品番	TBY01405J	品名	壁付サーモスタット混合水栓	2 / 3
----	-----------	----	---------------	-------

金具補修品互換性情報	製品の前期型品・後期型品を識別し、それぞれに対応した補修品を選定してください。	2_A1_0070
------------	---	-----------

件名	アーチハンドル補修時の注意情報		
対象製品	TBV03435J、TBV03435Z、TBV03436J、TBV03436Z、TBV03440J、TBV03441J、TBV03441Z TBV03454J、TBV03414J、TBV03414J1、TBV03414Z、TBV03414Z1、TBV03415J、TBV03415J1 TBV03415Z、TBV03415Z1、TBV03416J、TBV03416Z、TBV03416ZA、TBV03417J、TBV03417Z TBV03417ZA、TBV03425J、TBV03452J、TBV03452Z、TBY01405J、TBY01405J1 TBY01405Z、TBY01405Z1、TBY01406J、TBY01406Z、TBY01406ZA 他

新旧製品識別方法

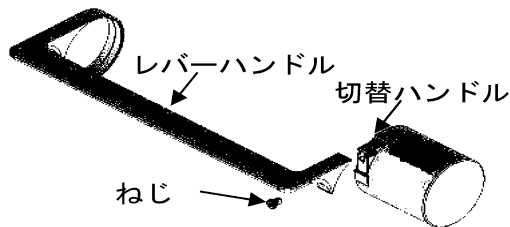
前期型品	切替時期 2023 年 11 月	後期型品
製造ロット 2023 年 10 月 31 日まで 切替ハンドル ねじを外した内部形状 めねじ 切替ハンドル ねじ 小さな突起 現物での突起見え方 製造年月日の確認方法 例) 230405=2023 年 4 月 5 日 TBV03436J 23405-0755J		
製造ロット 2023 年 11 月 1 日以降 切替ハンドル ねじを外した内部形状 めねじ 溝 大きな突起 現物での突起見え方

ねじ緩み補修の際は、TH5D0477（切替ハンドル、レバーハンドル、ねじセット）で交換ください。

ねじ緩み補修以外の補修でねじだけ手配な場合は後期型品とはねじ長さが異なりますのでご注意ください。
前記型品用：TH61504M
（後期型品用：分解図参照）

注意 切替ハンドル、レバーハンドル、ねじのセットで新旧互換があります。
各部品のための交換では新旧互換がありません。
